# YONNE NATURE ENVIRONNEMENT

## Contribution de l'association à la consultation publique relative à l'installation d'un poulailler industriel de 39600 poulets de chair (EARL Bourdon Eric) à Sergines (Yonne)

**Rose des vents et localisation du projet**

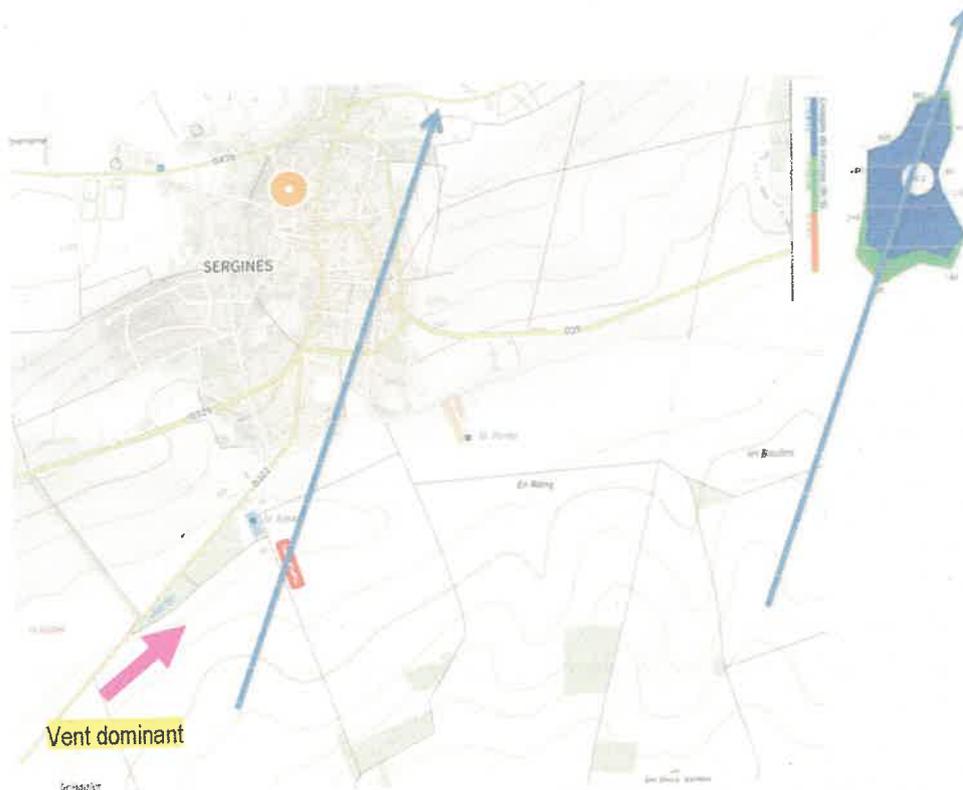
Les odeurs (le § article 31 page 5 est particulièrement mensonger) : jusqu'à ne pas reporter l'axe des vents dominants correctement sur le plan. Voir notre nouvelle flèche.

La partie ouest de Sergines sera forcément impactée :

- par les odeurs, les miasmes, les poches d'air vicié, les épandages qui sont prévus dans un rayon de 4 km autour de Sergines, les passages du camion d'équarrissage qui collectent le contenu des bacs d'équarrissage...
- les bruits (des animaux quand les distributeurs de nourriture se déclenchent, des extracteurs (70 dB), des brumisateurs (pour le bien être animal) qui se déclenchent toutes les minutes par temps chaud de jour comme de nuit, des karchers (infrasons difficilement supportables entre les bandes), des livraisons des aliments qui ont en général lieu la nuit.
- les poussières, qui ne sont pas à minimiser car quand on visite un élevage en activité, on ne voit pas le fond du bâtiment tant il y a de poussière. Ces poussières sont très nocives pour l'humain : plus elles sont fines, plus elles investissent les poumons et les bronchioles
- la prolifération des mouches.

Il va de soi, que le seuil réglementaire d'émergence de bruit de 5 dB sera dépassé car le secteur est relativement calme la nuit et que la présence de haie ne diminuera en rien la diffusion du bruit (1 dB maximum à la source). La haie sert plutôt à camoufler le gigantisme du bâtiment.

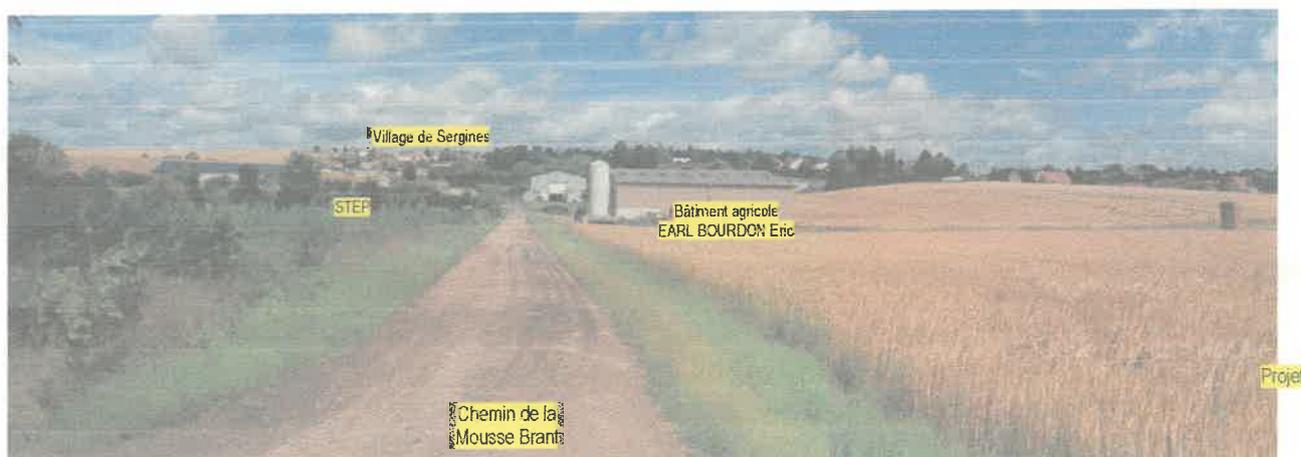
Page 7 : oui, ce projet consomme une terre agricole de très belle qualité (classe 2)

Page 8 : oui, ce projet d'élevage industriel concentre les risques sanitaires en particulier la grippe aviaire. Voir § risques sanitaires développé plus loin.

NH3 pour l'ammoniac

300 tonnes de fumiers

Page 9 : oui, le projet sera vu d'une partie du village (les cônes de vue n'ont pas été étudiés).

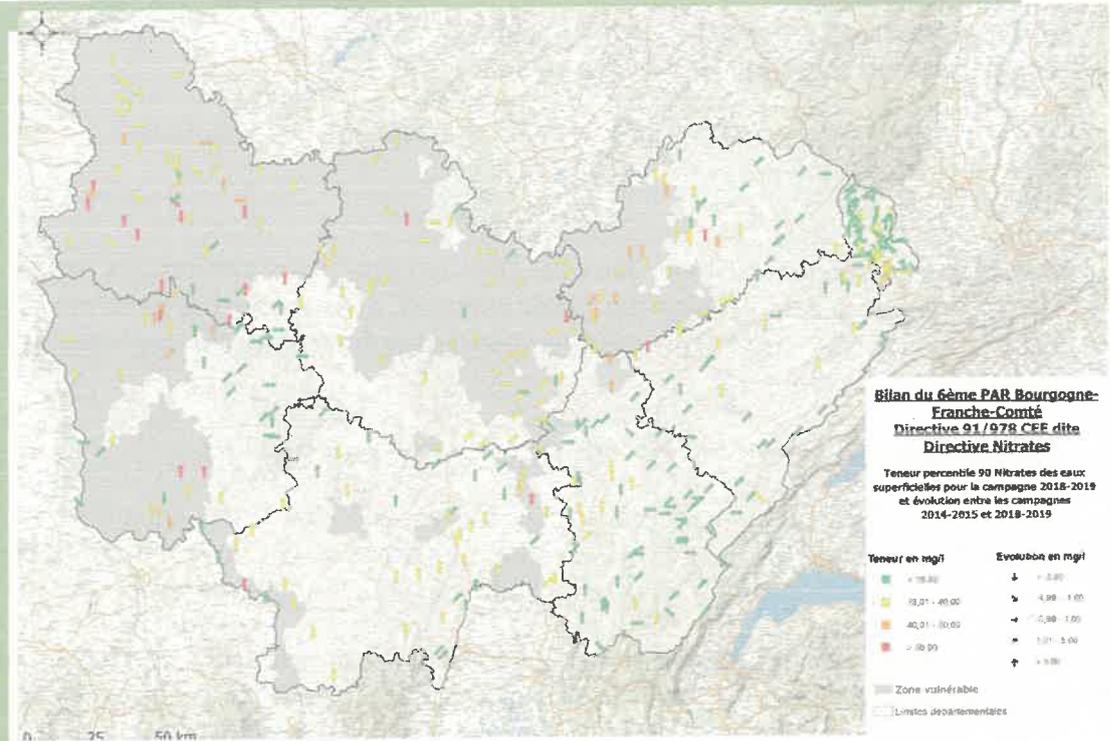
Ces masses d'eau souterraine présentent un risque élevé de ne pas atteindre le bon état chimique (en 2027) notamment **concernant les pesticides et les nitrates**. Concernant, l'aspect quantitatif, le risque de non atteinte est également élevé.

Le projet se présente comme vertueux pour réduire les apports azotés (azote minéral) puisque généré par des fumiers mais rien ne s'améliorant en zone vulnérable, le dossier avance le chiffre de 170 kg/ha, c'est-à-dire la dose équivalente à la situation actuelle qui n'est satisfaisante pour personne.

Il nous semble important de raisonner sur l'aire d'alimentation des captages et de réduire les pollutions diffuses générées par le plan d'épandage des 300 tonnes de fumiers (qui rappelons-le seront stockés en bout de champs donc dilués avec les pluies).

## Evolution des teneurs en nitrates dans les eaux souterraines

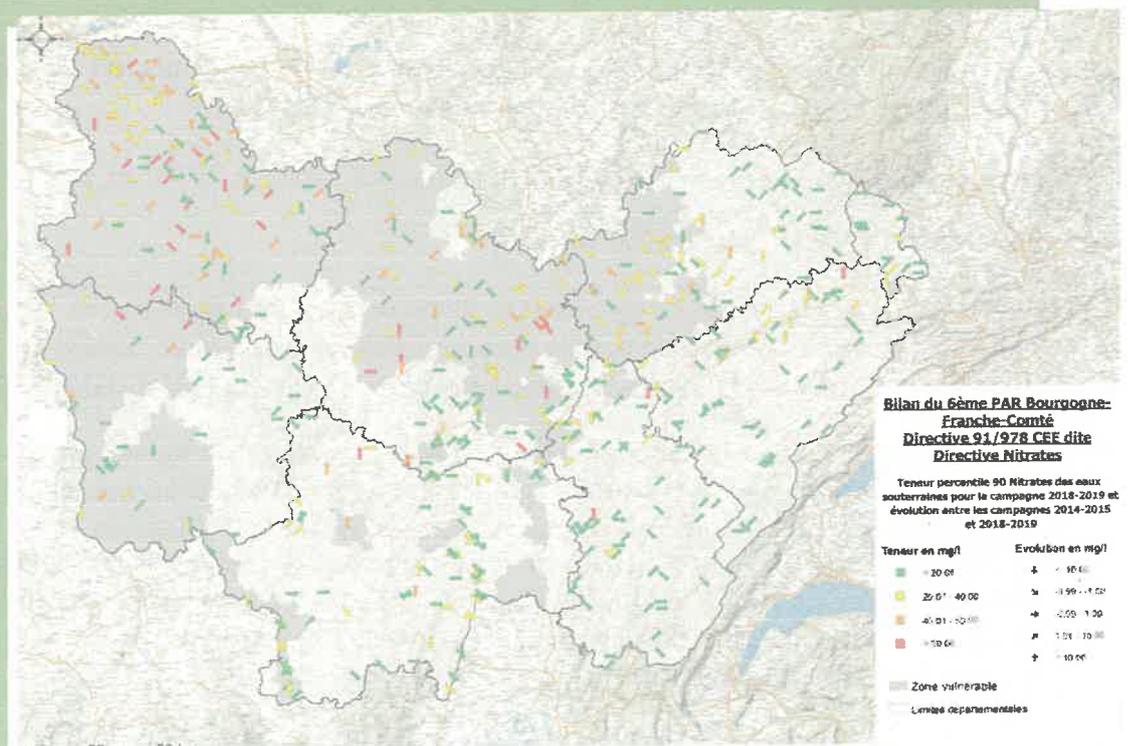
Dans le contexte actuel de constante dégradation de la qualité de l'eau de surface, d'eau profonde, par les pollutions diffuses constatée par la DRAAF lors du bilan du 6è Plan action régional Nitrates (PAR) présenté le 14 septembre 2021, et compte tenu que la quasi totalité du département est classée en **zone vulnérable** nous sommes très inquiets de voir de nouveaux épandages sur des secteurs qui sont calcaires donc particulièrement sensibles avec comme référence le 6è plan nitrates, qui s'avère être un échec total.

**Le département de l'Yonne est le plus pollué de la Bourgogne Franche-Comté avec celui de la Côte d'Or.**

Voir cartes page suivante (Cabinet Acer Campestre pour la DRAAF).
